## **Autorité environnementale**

# **Avis délibéré de l'Autorité environnementale sur le plan de gestion pluriannuel des opérations de dragage d'entretien sur le canal de Bourgogne (10 - 21 - 89)**

**n°Ae : 2014-43**

Figure 5 : Profil du chenal (objectif en section courante). Source : dossier p. 124.

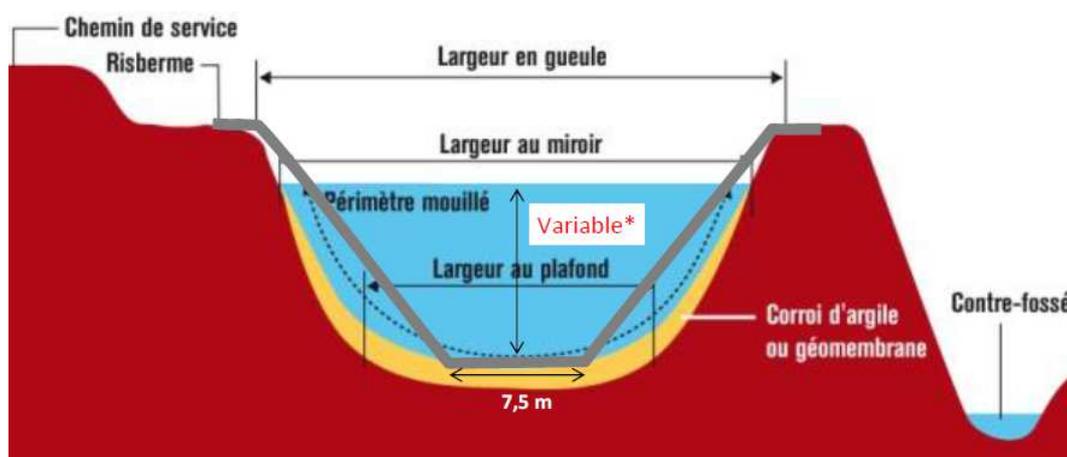
Par ailleurs, le fait que le gabarit dans son état actuel apparaisse bien inférieur à l'objectif fixé, qui lui-même est inférieur à celui figurant au RPP, peut conduire à poser la question de la cohérence entre la manière dont le canal est exploité et ce que ce règlement affiche. Lors de la visite sur place, les rapporteurs ont été informés qu'une révision du RPP était en cours et ces évolutions seraient intégrées dans la nouvelle version.

Figure 7 : Protocole analytique suivi pour la caractérisation initiale des matériaux.  
Source : note complémentaire.

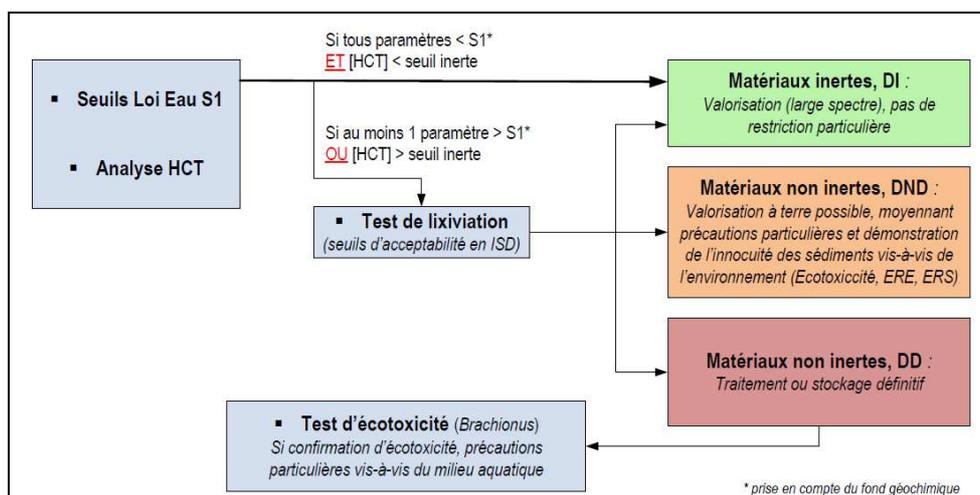
Le protocole proposé est bien conforme à l'arrêté du 9 août 2006. Il montre d'ailleurs que l'indicateur  $QS_m$  mis en avant dans le dossier n'est pas utilisé dans ce processus opérationnel.

Le risque est donc de ne pas confirmer par cet essai une toxicité avérée, car liée à la présence de substances dont la toxicité chronique ou sublétales est connue.
